AVD.	P 2	GRUPP	25
BETR.	Avgassystem, samtliga vagnstyper och motorutföranden	NR	2
		DATUM	April 75

Service meddelande

B-57804 Nya främre avgasrörsklämmor är införda i produktionen och som reservdelar

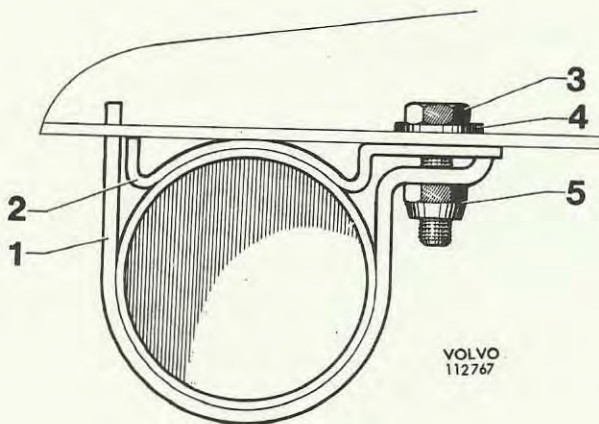
De nya klämmorna är införda i produktionen enligt nedanstående chassinummer.

Endast klämmor av nytt utförande förs som reservdelar och ersätter därigenom tidigare utföranden. Nedanstående bild och detaljnummeruppställning visar erforderligt materiel för olika vagnstyper och motorutföranden.

<u>Bildnr.</u>	<u>Benämning</u>	<u>Detaljnummer</u>	
		<u>Alt. A</u>	<u>Alt. B</u>
1	Klämma	1219 561-6	1219 570-7
2	Klämma	1219 562-4	1219 571-5
3	Skruv	955274-6	
4	Bricka	960139-4	
5	Låsmutter	946035-3

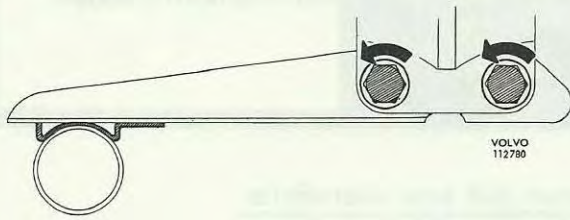
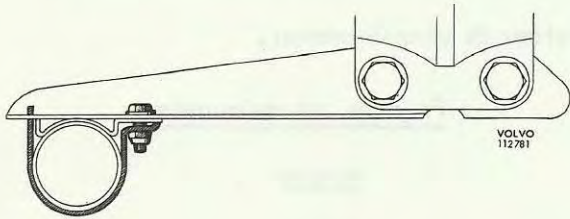
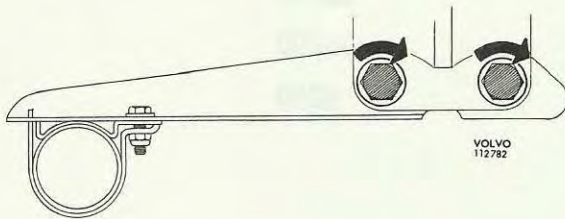
OBS! Avgasrörsklämmorna ska monteras enligt nedanstående. Om klämman monteras på annat sätt kan spänningar uppstå i avgasrörslänsens svets, med brott som följd.

1. Lossa konsolens fästskruvar vid växellådan. Konsolen med den övre klämman ska endast vila mycket lätt på avgasröret.

2. Montera den undre klämman.

3. Dra fast konsolens fästskruvar vid växellådan.
